Product Change Notice (PCN)

件名: RL78 ファミリ LQFP 製品 組立工程の拠点追加、組立部材の追加・変更のご案内

発行日: 12/29/2021

仕様相違点資料1 (RL78ファミリ_LQFP品)

統一後（フレームB）

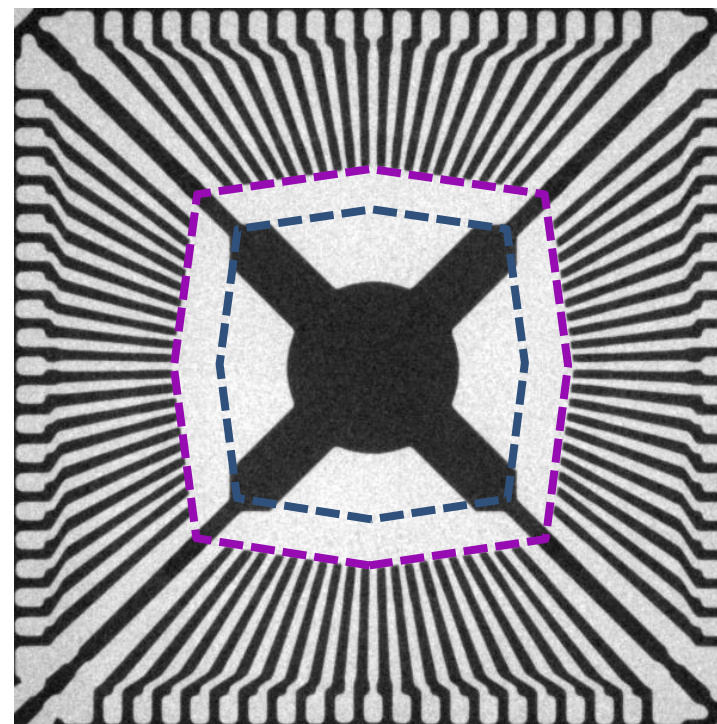
統一

変化点	故障モード	要因	立ち上げ時対応	判定
リードフレーム 形状変更	組立不良	位置ずれ	同PKG外形の類似製品で、量産性評価を実施済み。	○
	信頼性への影響	リフロー後の剥がれ	同PKG外形の類似製品で、信頼性試験は問題なし。	○
